改善箇所説明図

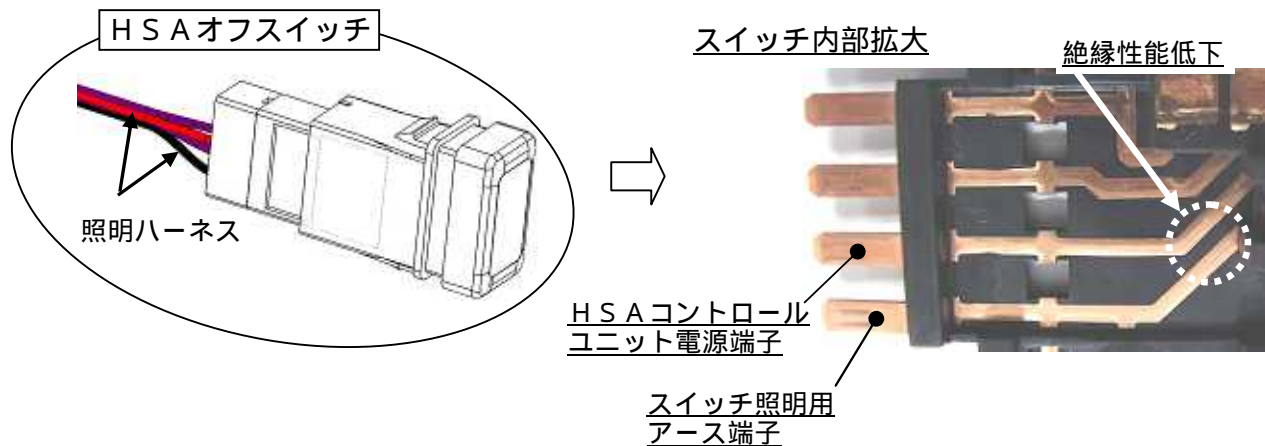
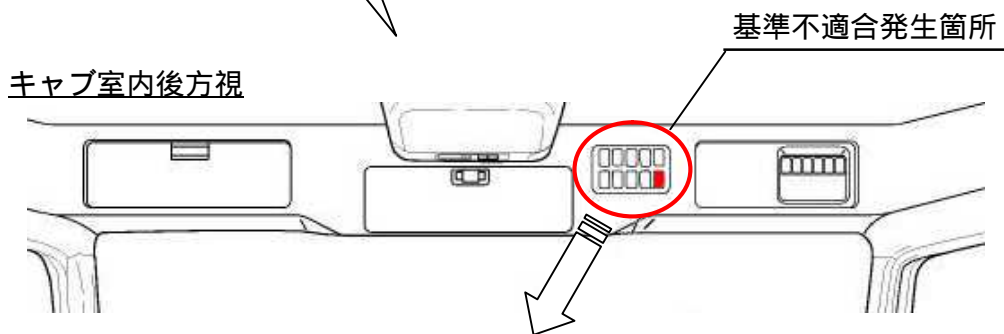
坂道発進補助装置（HSA：ヒル・スタート・エイド）の作動を停止するHSAオフスイッチにおいて、結露水が当該スイッチ内に浸入すると、スイッチ内部のスイッチ照明用アース端子とHSAコントロールユニット電源端子間の絶縁性能が低下することがある。そのため、そのままの状態で使用を続けると、HSAオフスイッチ内部が発熱し、焼損するおそれがある。

全車両、HSAオフスイッチの照明用ハーネスを切断する。

識別：助手席側キャブバックの下側近辺に黄色シールを貼付する。
